**LINEA FERROVIARIA PISA – LA SPEZIA – GENOVA**  
**Opere di risanamento acustico – 1^ fase di attuazione del Piano redatto ai sensi del D.M. Ambiente 29/11/2000 –**  
**Intervento di risanamento acustico comune di Sarzana**  
**C.I. 011027022 - 011027024**

Addendum al documento di riscontro a seguito delle richieste di integrazioni MIC  
D15U0022RHIM0002001A

Figura 1

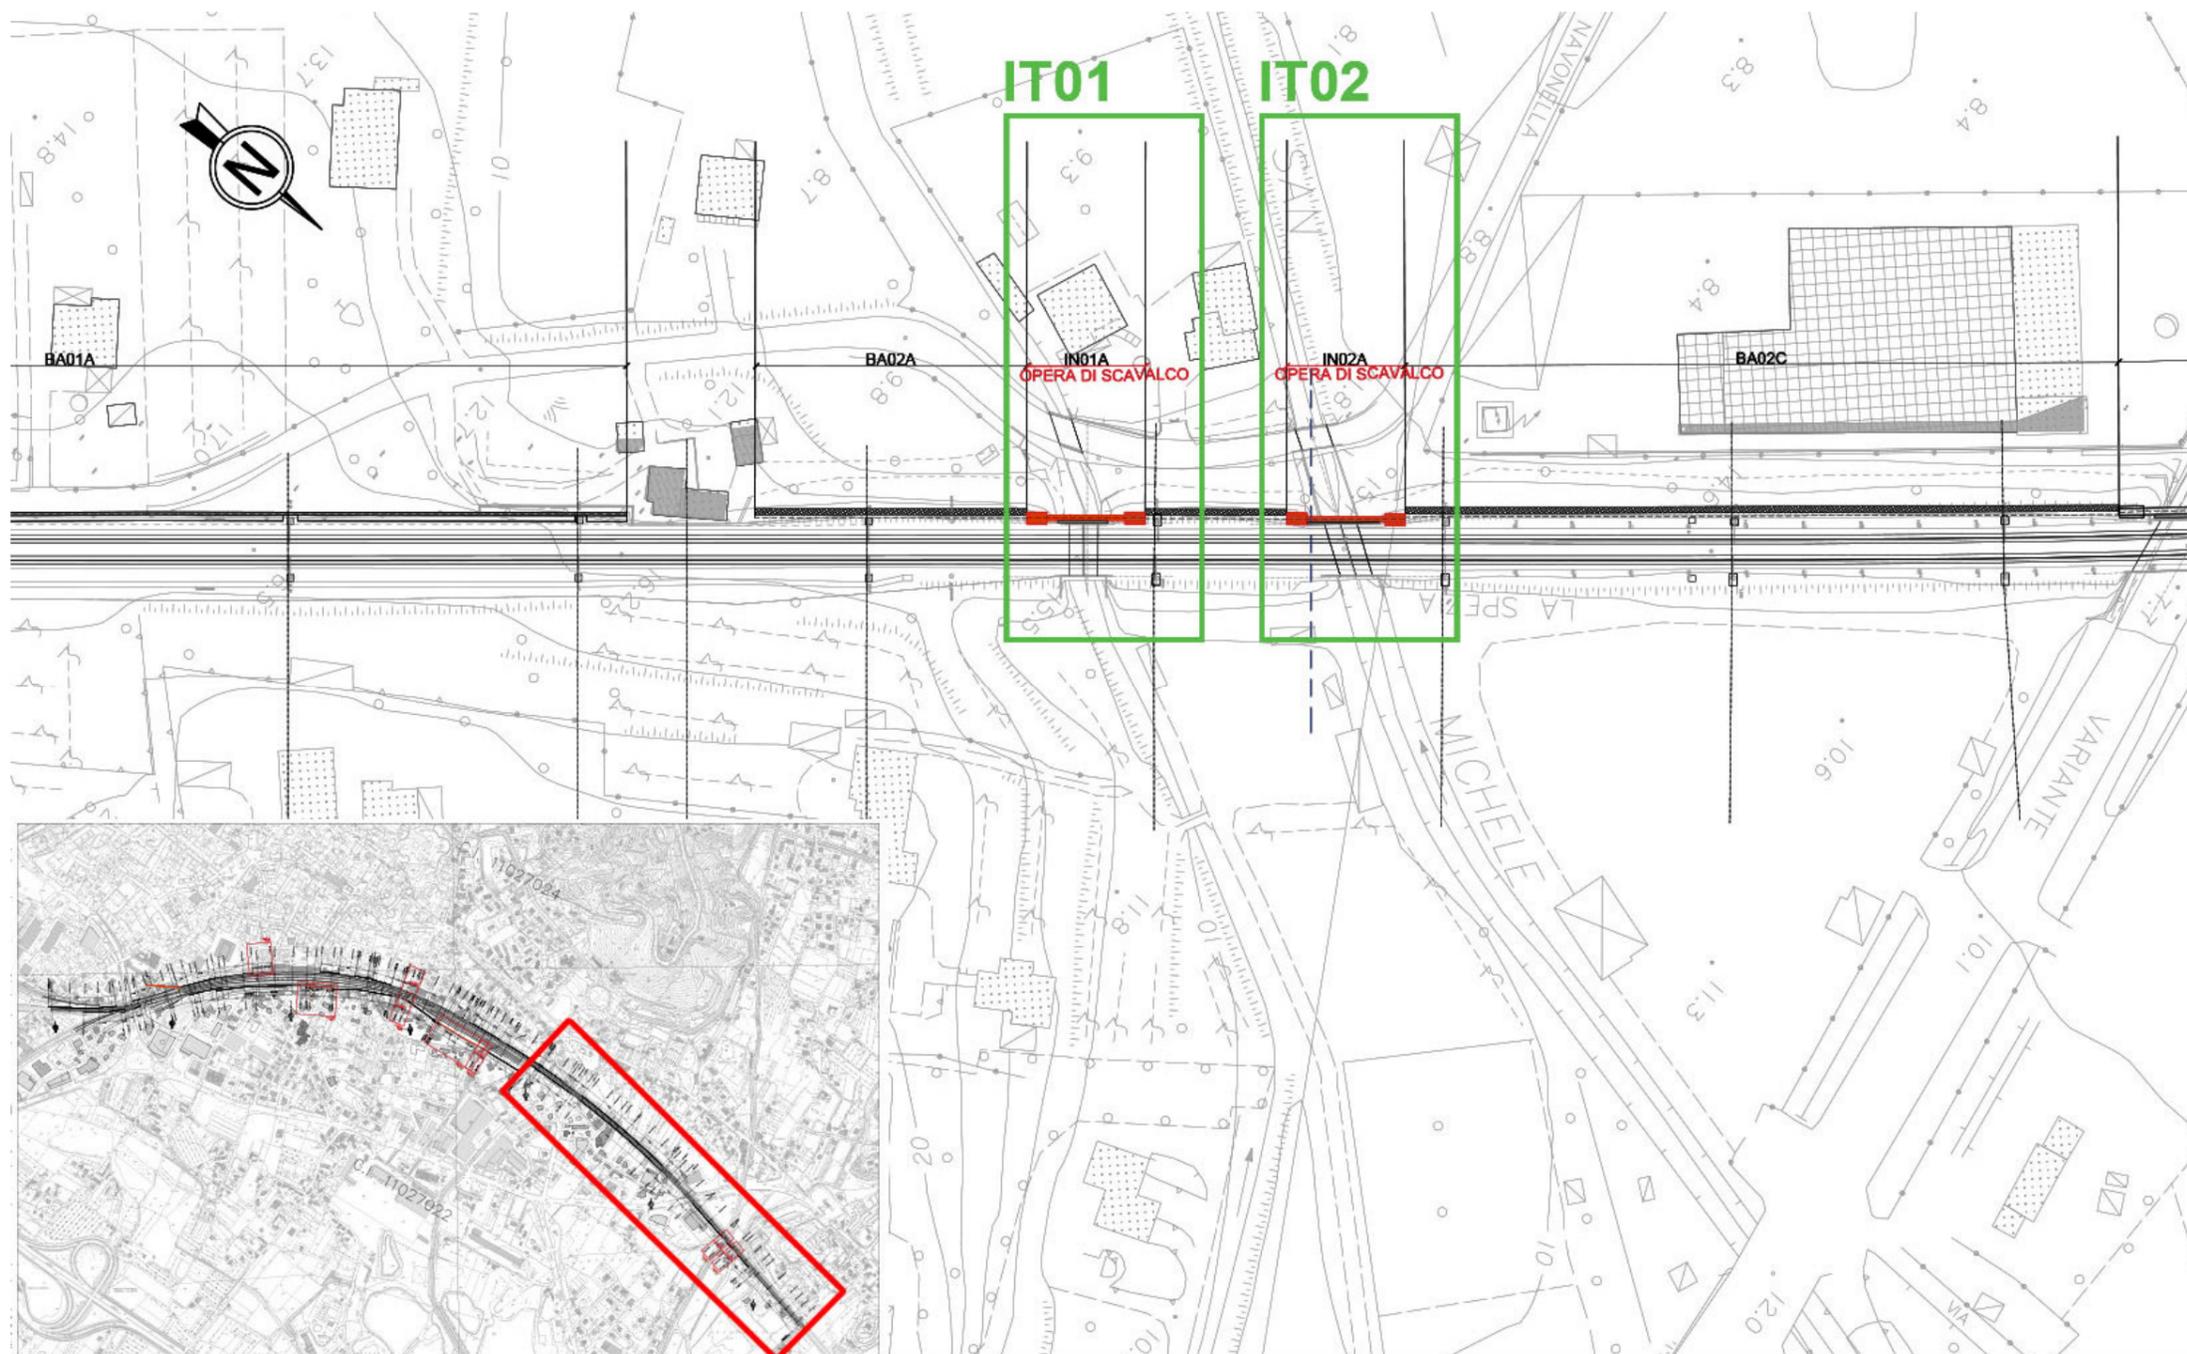
Nel paragrafo che segue vengono individuati i tratti ricadenti all'interno dell'Ambito 02 in cui avverrà l'inserimento di pannelli trasparenti secondo quanto proposto nel documento **D15U00D22RHIM0002001A**.

- IT 01: WBS IN01A

- IT 02: WBS IN02A

Lo schema di posa dei pannelli trasparenti per i tratti di BA sopraindicati è riportato all'interno del documento **D15U00D22RHIM0002001A**, paragrafo "4.2.1.2 Fotosimulazione 05"

Figura 2

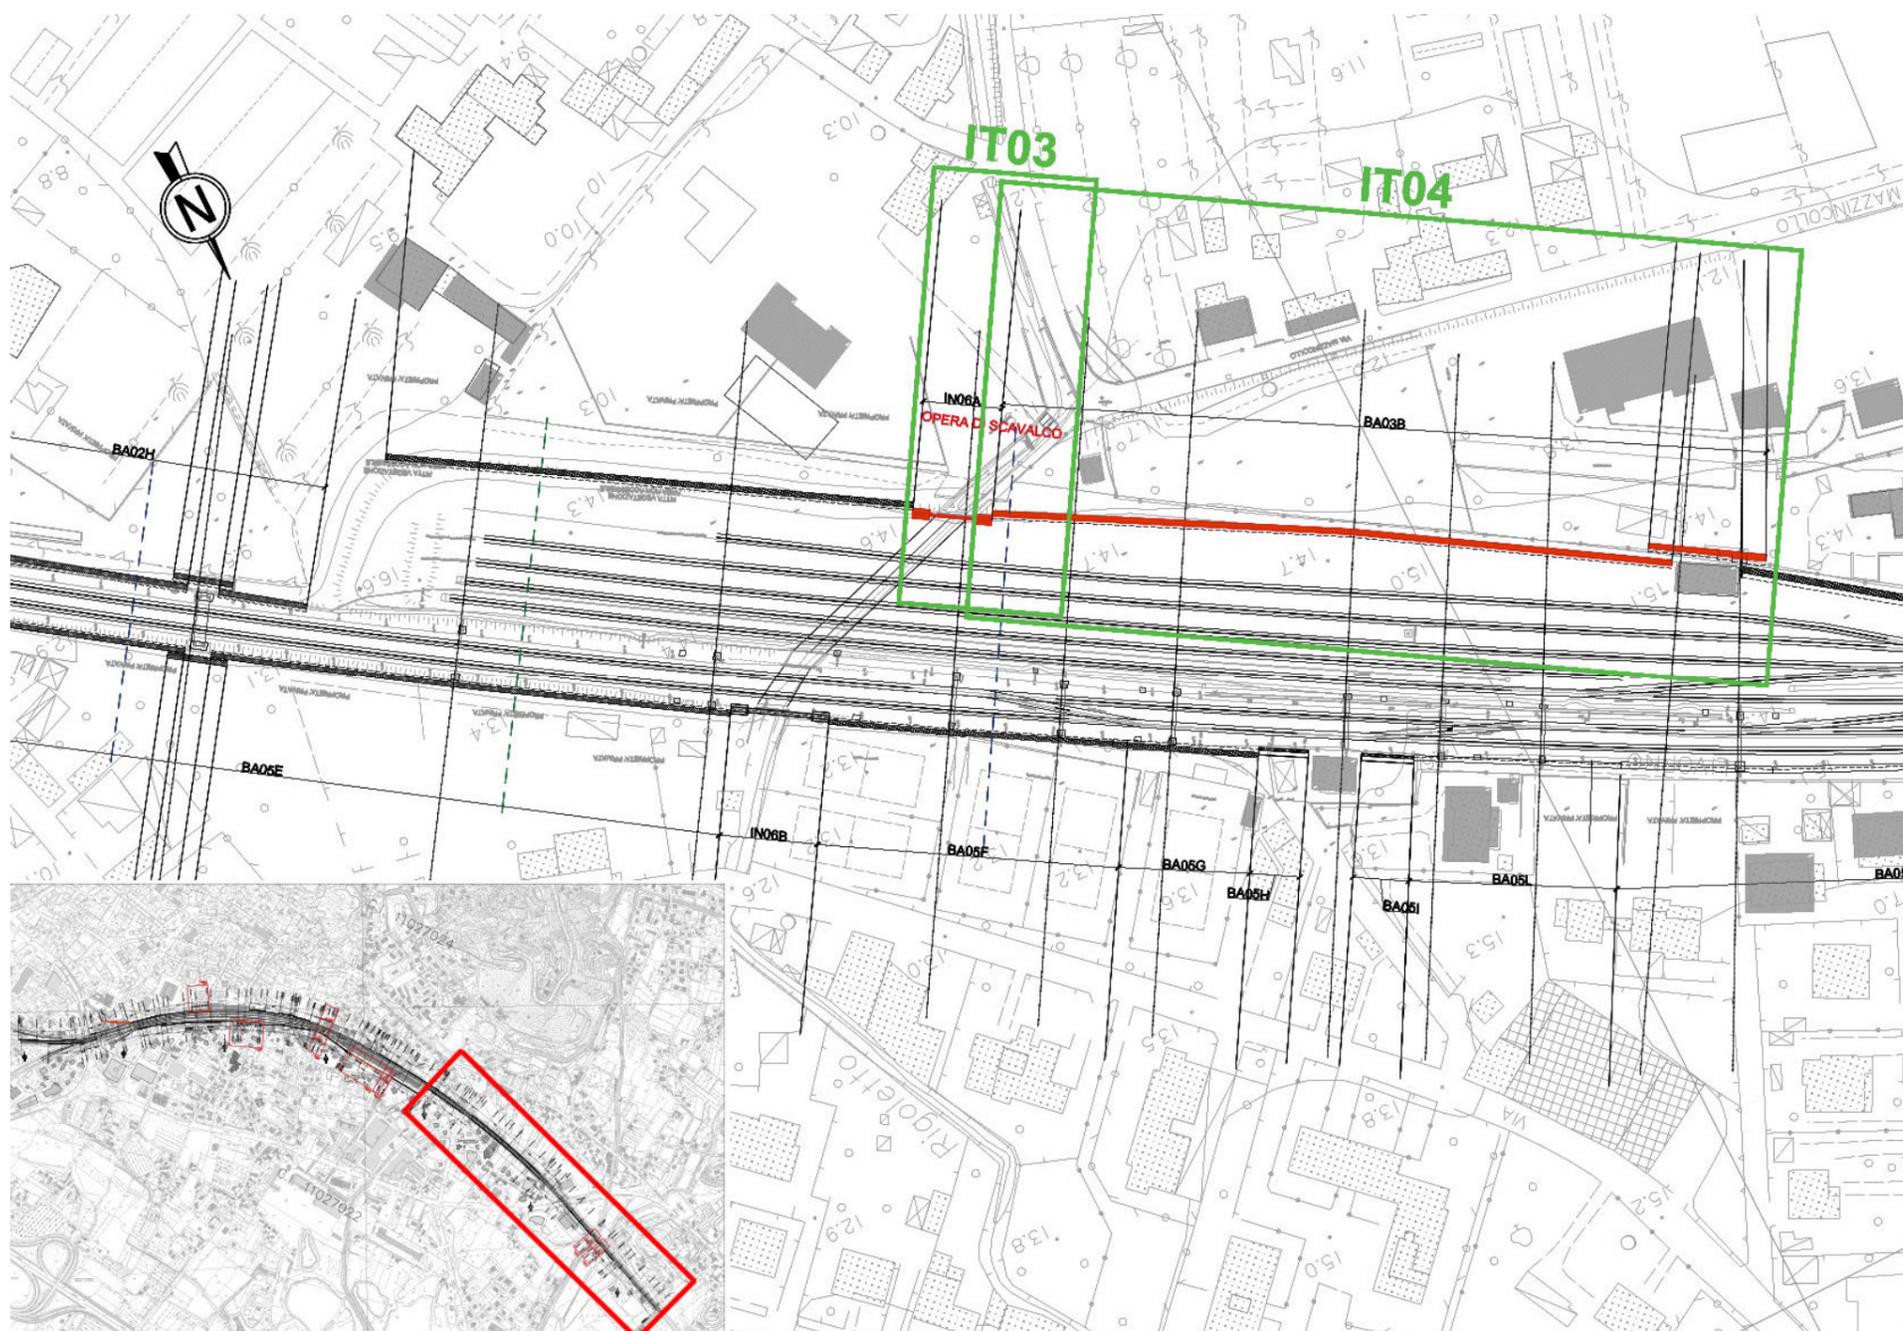
- **IT 03: WBS IN06A**

Lo schema di posa dei pannelli trasparenti per il tratto di BA sopraindicato è riportato all'interno del documento *D15U00D22RHIM0002001A*, paragrafo "4.2.1.2 Fotosimulazione 05".

- **IT 04: WBS BA03B**

Lo schema di posa dei pannelli trasparenti per il tratto di BA sopraindicato è riportato all'interno del documento *D15U00D22RHIM0002001A*, paragrafo "4.2.1.1 Fotosimulazione 04".

Figura 3

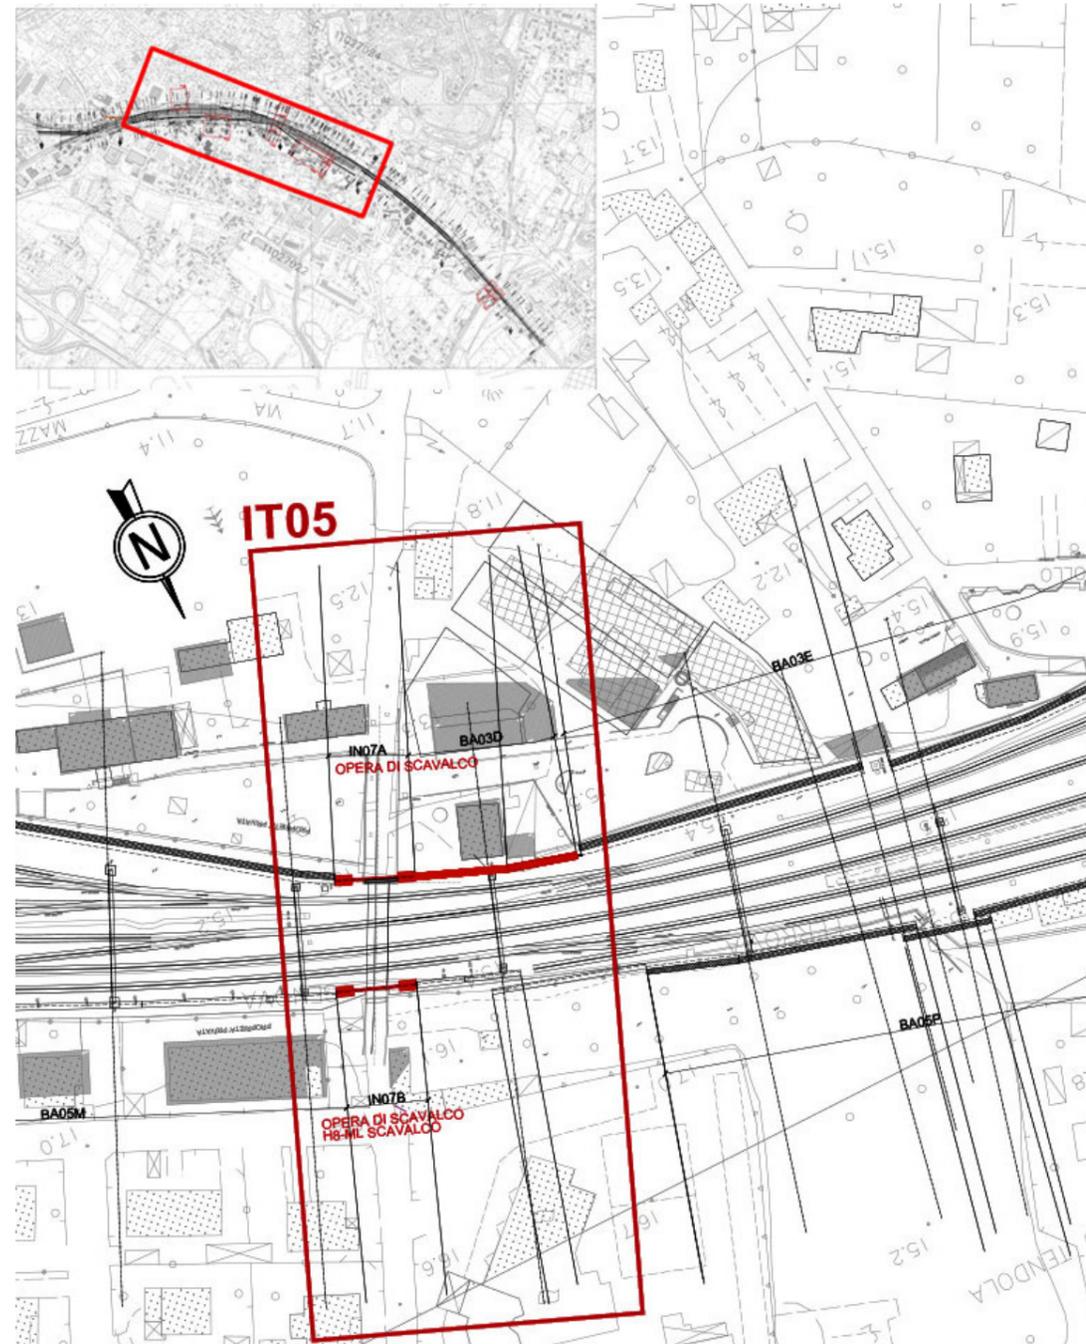
Nel paragrafo che segue vengono individuati i tratti ricadenti all'interno dell'Ambito 01 in cui avverrà l'inserimento di pannelli trasparenti secondo quanto proposto nel documento **D15U00D22RHIM0002001A**.

- IT 05: WBS IN07A - BA03D
- IT 05: WBS IN07B

Lo schema di posa dei pannelli trasparenti per i tratti di BA sopraindicati è riportato all'interno del documento **D15U00D22RHIM0002001A**, paragrafo "4.1.1.3 Fotosimulazione 03"

Figura 4

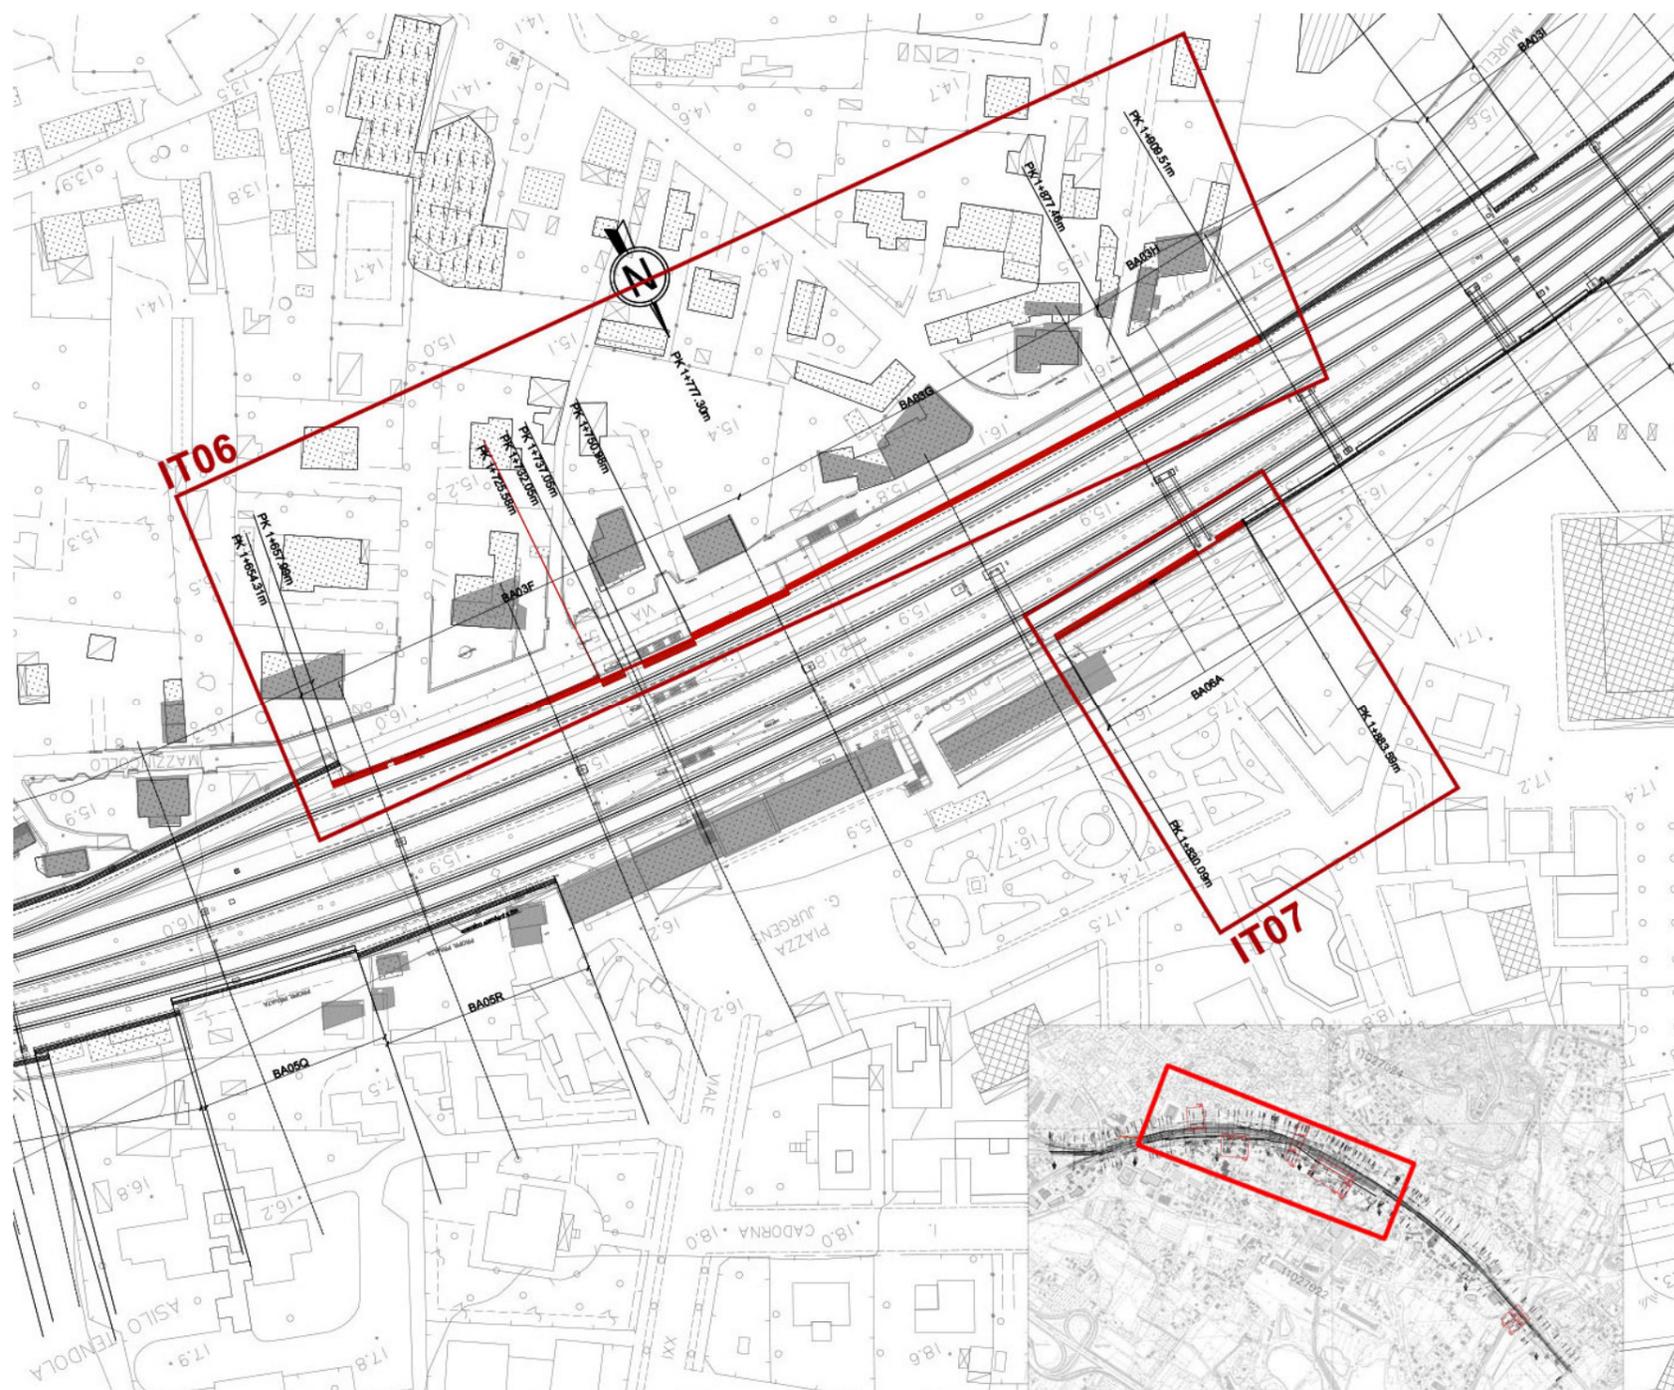
- **IT 06: WBS BA03F-BA03G-BA03H | PK di progetto inizio 1+654.31m fine 1+909.51m.**

Lo schema di posa dei pannelli trasparenti per il tratto di BA sopraindicato è riportato all'interno del documento **D15U00D22RHIM0002001A**, paragrafo "4.1.1.2 Fotosimulazione 02"

- **IT 07: WBS parte di BA06A | PK di progetto inizio 1+830.09m fine 1+883.59m.**

Per il tratto sopraelencato è previsto il rivestimento della parte in cls con pannelli in corten e l'inserimento dei pannelli trasparenti, come indicato all'interno del documento **D15U00D22RHIM0002001A**, paragrafo "4.1.1.1 Fotosimulazione 01"
